平成27年10月23日(金)
平成27年度 第5回
大阪府河川整備審議会

資料2-1

王子川水系 河川整備計画(変更原案)について

前回審議会での主な委員指摘事項

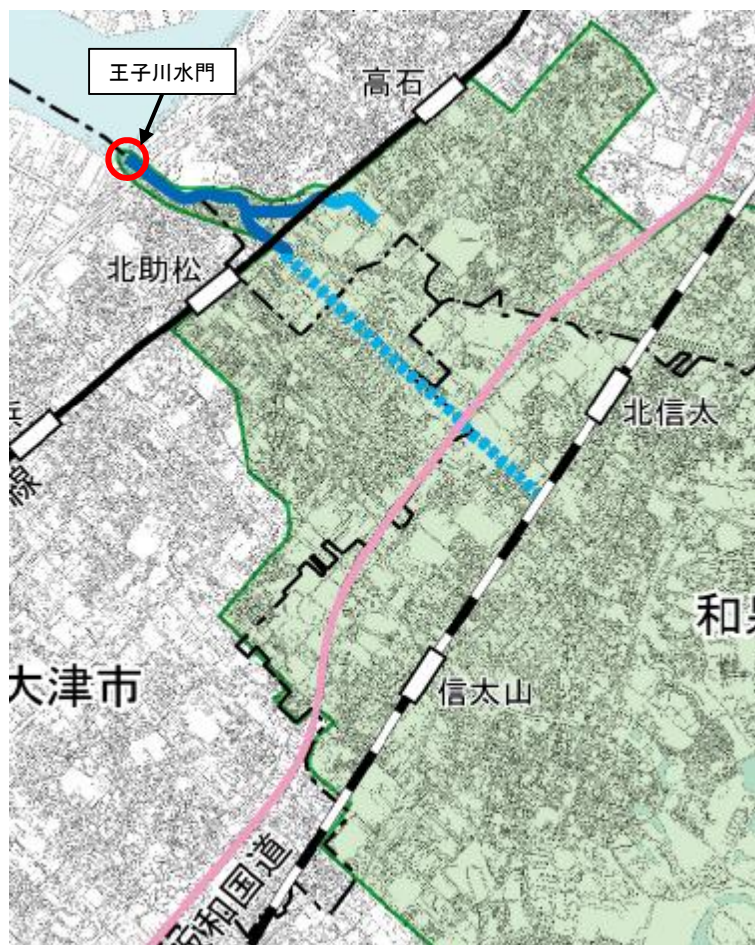
整備対象施設	整備内容										
王子川水門	王子川水門については、L2（レベル2）津波に対して、水門の扉体や戸当り部の部材補強等を実施し、二次被害の防止を図ります。										
王子川排水機場	王子川排水機場については、南海トラフ地震等に伴う揺れ・液状化対策として、地盤改良等の対策を実施します。										
整備対象施設	整備内容										
王子川水門・王子川排水機場	王子川水門については、L2（レベル2）津波に対して、水門の扉体や戸当り部の部材補強等を実施し、二次被害の防止を図ります。王子川排水機場については、南海トラフ地震等に伴う揺れ・液状化対策として、地盤改良等の対策を実施します。										
<p>⑥図表については、対応する本文中に「表〇、〇を参照」を入れる ⑦図表番号の振り方の統一 ⑧河川整備計画の策定及び改定状況に関する情報を記載してもよいのではないか</p>	<p>修正</p>										
<p>委員指摘以外の修正</p>	<p>対応</p>										
<p>P.12 4. 河川整備計画の対象区間</p>	<p>芦田川に合わせて表記修正</p>										
<p>4. 河川整備計画の対象区間 王子川水系のうち、本計画において計画の対象とする区間は、以下のとおりです。 なお、河川の維持については、本水域の二級河川指定区間の全てで行うこととします。</p>	<p>4. 河川整備計画の対象区間 本整備計画の対象は、王子川水系の二級河川指定区間とします。 そのうち、河口部の王子川水門及び王子川排水機場の地震・津波対策を実施します。（表-1.2、図-1.2 参照）</p>
